**Avis délibéré de la Mission régionale  
d'autorité environnementale de Bretagne  
sur le projet du parc éolien de Quillien,  
commune de Plumieux (22)**

n°MRAe 2016-006455

Figure extraite du dossier

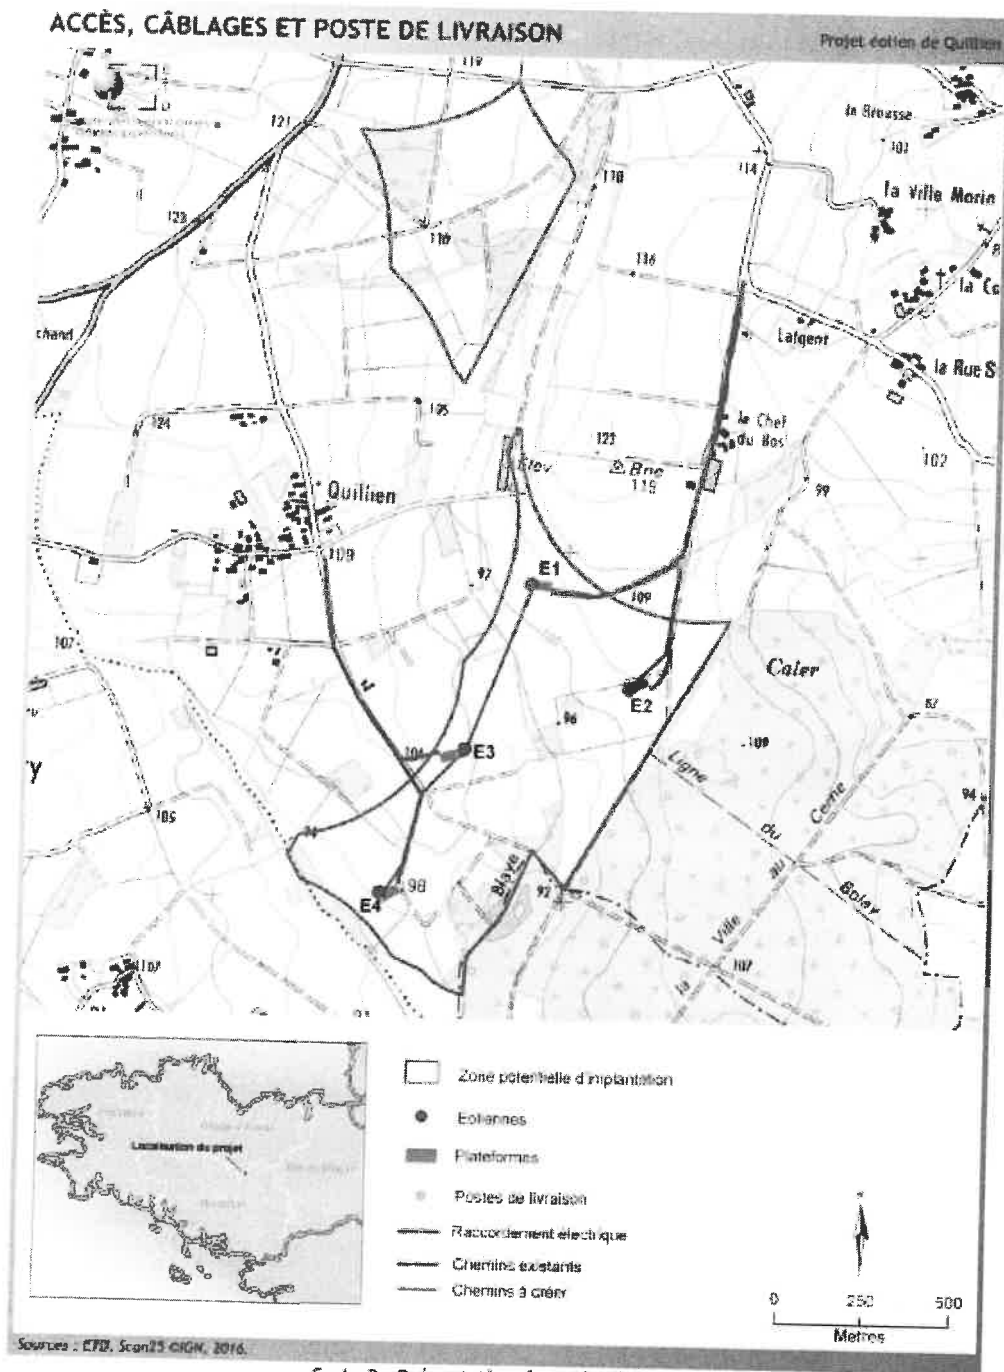
L'étude d'impact permet une lecture plutôt aisée du projet et de la démarche environnementale suivie. Cependant, le dossier ne comporte pas l'évaluation du raccordement du projet au poste-source, composante du projet. De plus, il présente quelques ambiguïtés dans l'expression des mesures d'évitement ou de réduction retenues.

- ***de fournir les éléments concernant les impacts éventuels du raccordement du parc au poste source ;***
- ***de supprimer toute ambiguïté quant à l'engagement du porteur à la mise en œuvre des mesures d'évitement ou de réduction présentées dans le dossier.***

Le poste de livraison<sup>3</sup> est situé sur un chemin rural, au sud de la ferme du Chef du Bos (cf. plan ci-après). Le raccordement du parc au réseau public s'effectue par le poste-source<sup>4</sup> de Sauveur (commune de Plémet), situé à 10 km au nord-ouest.
